DIREZIONE GENERALE ARCHEOLOGIA BELLE ARTI E PAESAGGIO

**Oggetto:** ALBA (CN) – Impianto idroelettrico ad acqua fluente mediante costruzione di sbarramento fluviale con innalzamento abbattibile sul Fiume Tanaro.  
Procedura riferita al D.Lgs. 152/2006 (VIA)  
Proponente: Società Tanaro Power S.p.A.  
Comunicazione emissione parere tecnico istruttorio della DG ABAP. Nota della Società TANARO Power S.p.A. del 04/08/2017. Riscontro.

**Oggetto 1) [ID\_VIP:3149] Procedura di VIA D.Lgs n.152/2006; Progetto di realizzazione di un impianto idroelettrico ad acqua fluente mediante costruzione di sbarramento fluviale con innalzamento abbattibile sul Fiume Tanaro nel comune di Alba (CN).**

Fig. 2. Area di cantiere (linea magenta) e area destinata a deposito temporaneo (tratteggio arancio).

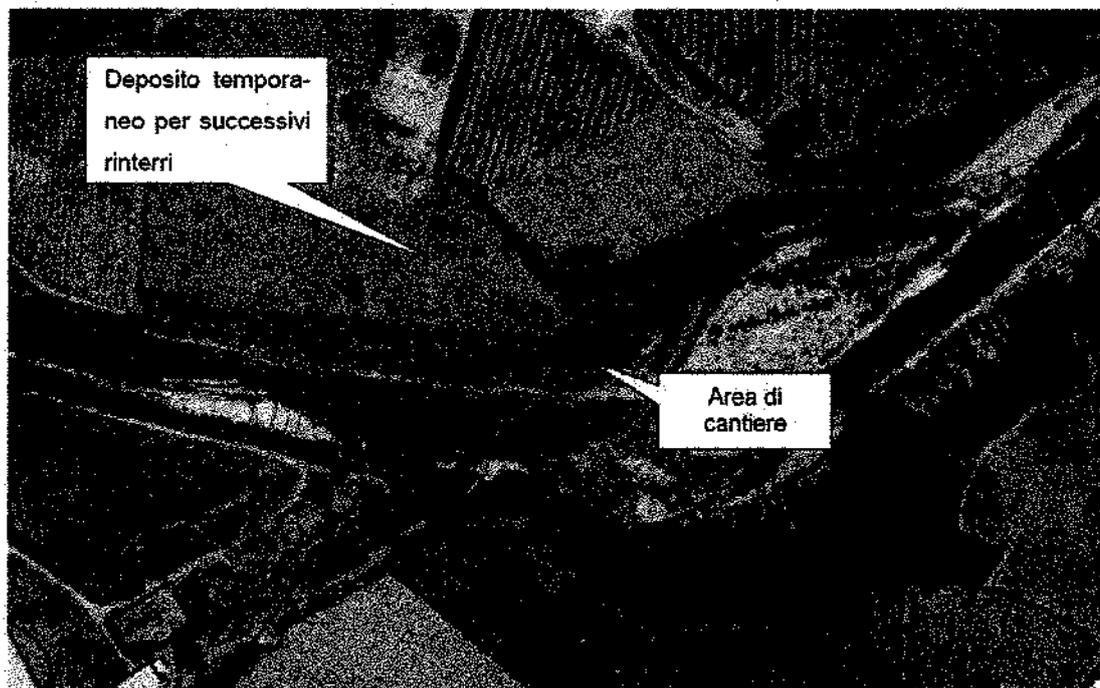
L'intera area di cantiere è di circa 75.600 m<sup>2</sup> mentre la superficie destinata a deposito temporaneo è pari a circa 7.000 m<sup>2</sup>. La seguente tabella di sintesi illustra i volumi di scavo, riporto e destinazione, suddivisi per le diverse tipologie di materiale da scavo.

Fig. 6. Planimetria dell'impianto in corpo traversa: soluzione alternativa localizzata presso un attraversamento esistente in sub-alveo.

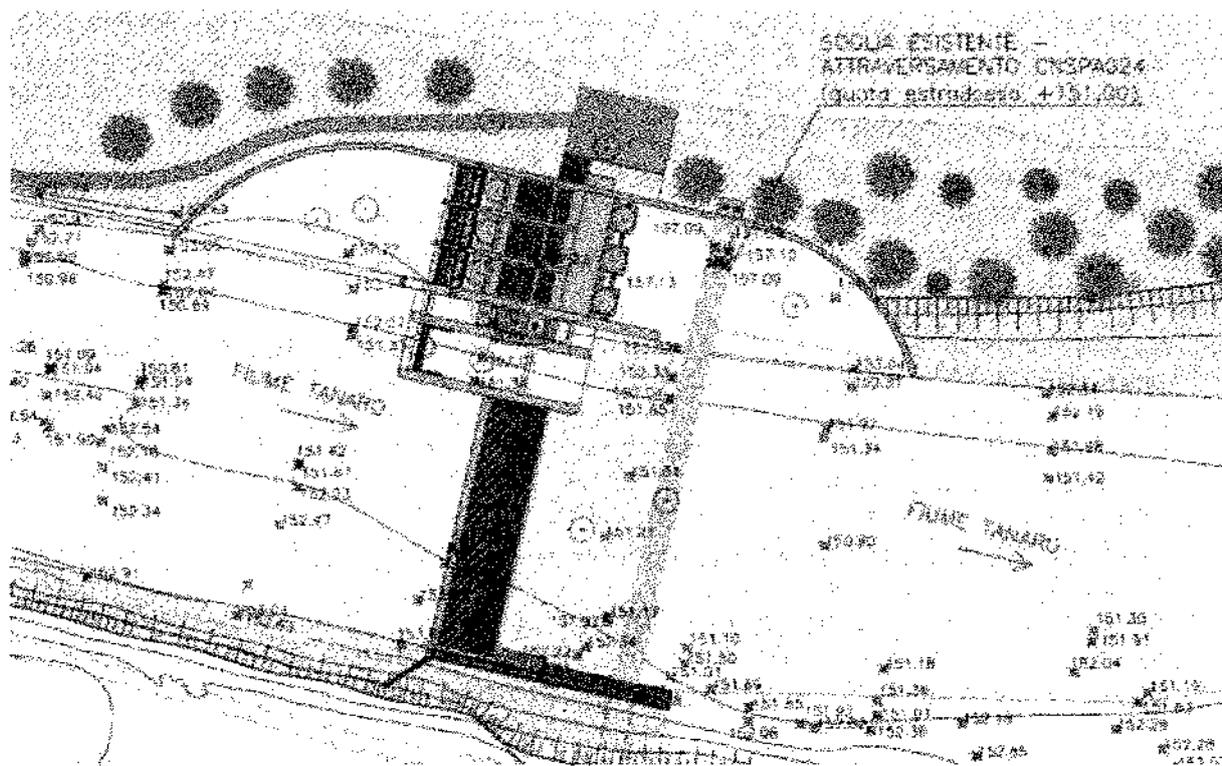
VALUTATO che nell'elaborato recante "Chiarimenti alla Conferenza di Servizi del 02/02/2017" (febbraio 2017), trasmesso alla DVA con nota del 24/02/2017, acquisita al prot. n. 576/CTVA del 27/02/2017, il Proponente, a seguito dei pareri espressi in suddetta sede da parte degli Enti coinvolti, ha illustrato un confronto tra una soluzione alternativa (sfruttamento di una soglia esistente ai fini energetici, individuata nell'attraversamento in sub-alveo delle condotte consortili delle acque reflue "Alba-Nord", circa 100 m a valle rispetto al sito originariamente scelto) e la soluzione di progetto, dichiarando che l'alternativa proposta rispetto alla soluzione originaria presenta alcuni vantaggi, tra cui una "Riduzione della movimentazione delle terre e rocce da scavo" la cui entità, peraltro, non è stata stimata;

**VALUTATO** che, qualora si optasse per la soluzione alternativa presentata, sebbene l'AIPo abbia evidenziato che l'attraversamento individuato più a valle non rappresenti una soglia, ma un semplice attraversamento in sub-alveo della condotta fognaria consortile, e pertanto abbia espresso "per quanto di competenza ai fini idraulici parere negativo ai sensi del R.D. n. 523/1904 e di compatibilità con il P.A.I.", il Proponente non ha provveduto ad aggiornare il PUT alla luce delle modifiche introdotte con riferimento ai volumi di materiale da scavo da movimentare, alla caratterizzazione del differente Sito di Produzione, ai percorsi previsti per il trasporto delle terre dalle aree di cantiere individuate per lo stoccaggio temporaneo del materiale fino al Sito di Destinazione;
